Rapport de contrôle d'installations électriques à basse et à très basse tension

RÉF. 72/2024/65895/01:2

DATE DU CONTRÔLE 17/05/2024 AGENT VISITEUR Benoît Carlier
ADRESSE DU CONTRÔLE Avenue Jean Hans 1 - 4030 Liège TYPE DE CONTRÔLE Visite de contrôle (6.5)

Schéma(s) unifilaire(s) de l'installation

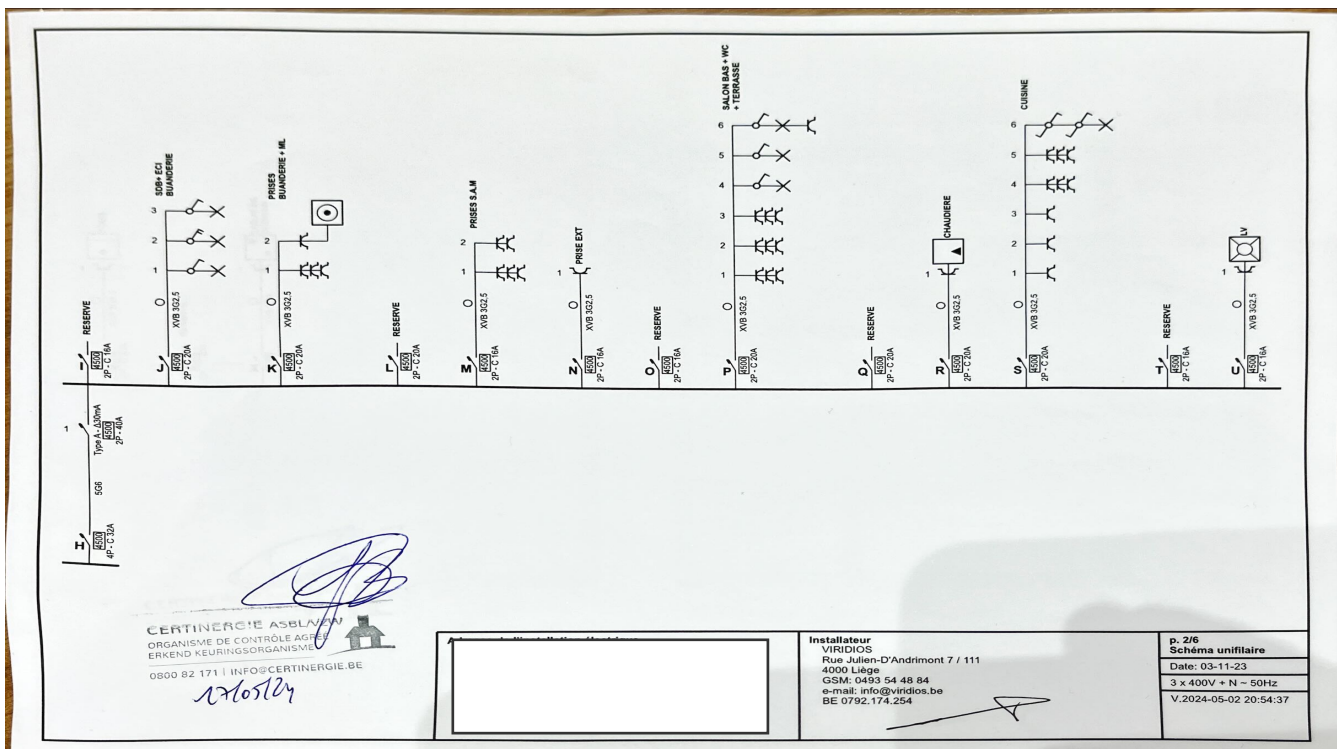
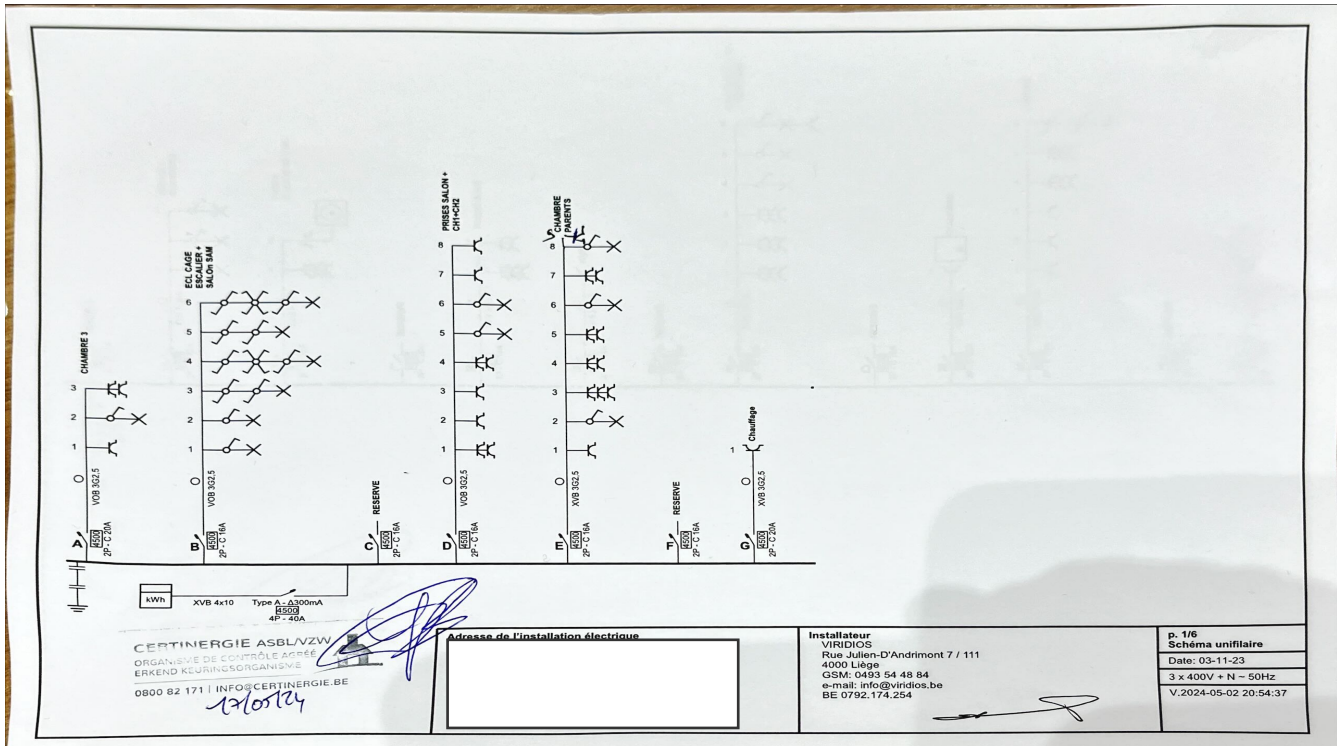
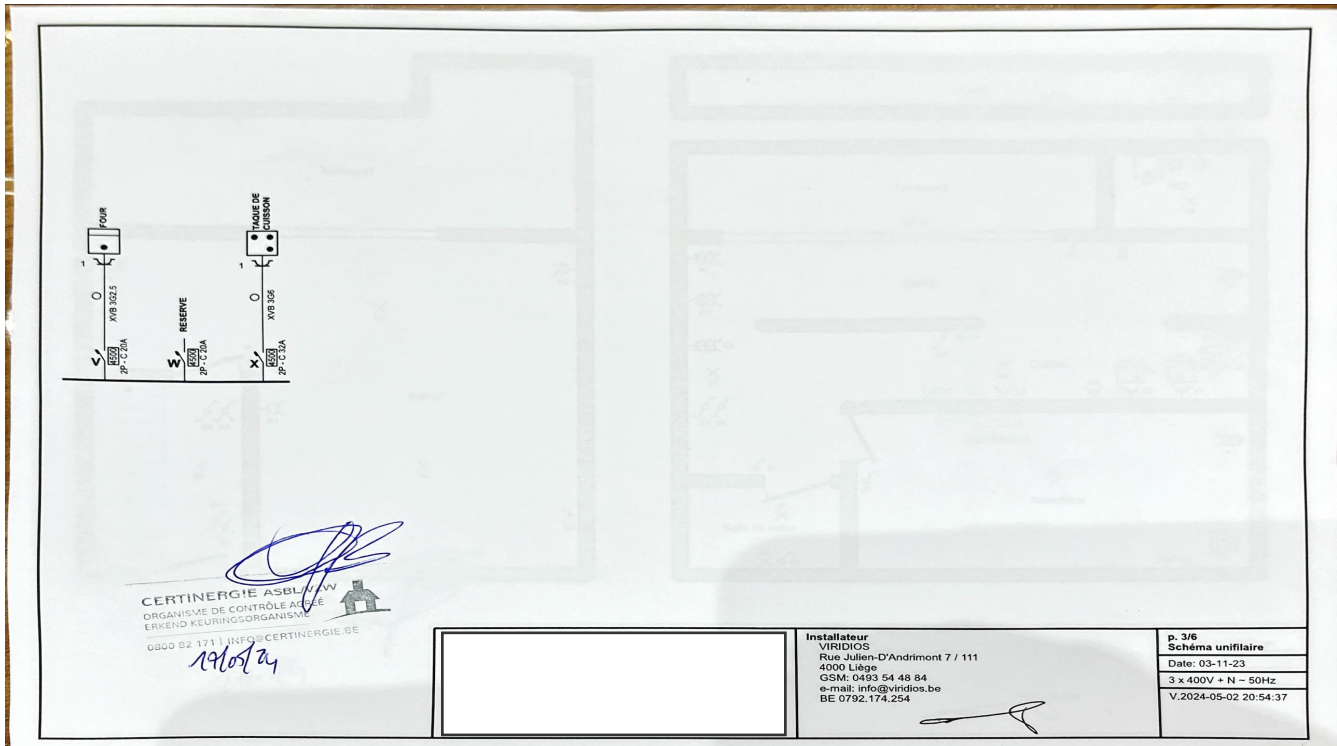
Conformité schéma(s) unifilaire(s) et plan(s) de position OK | Nombre de tableaux 2 | Nombre de circuits (5 + 2 réserves) + (10 + 6 réserves)
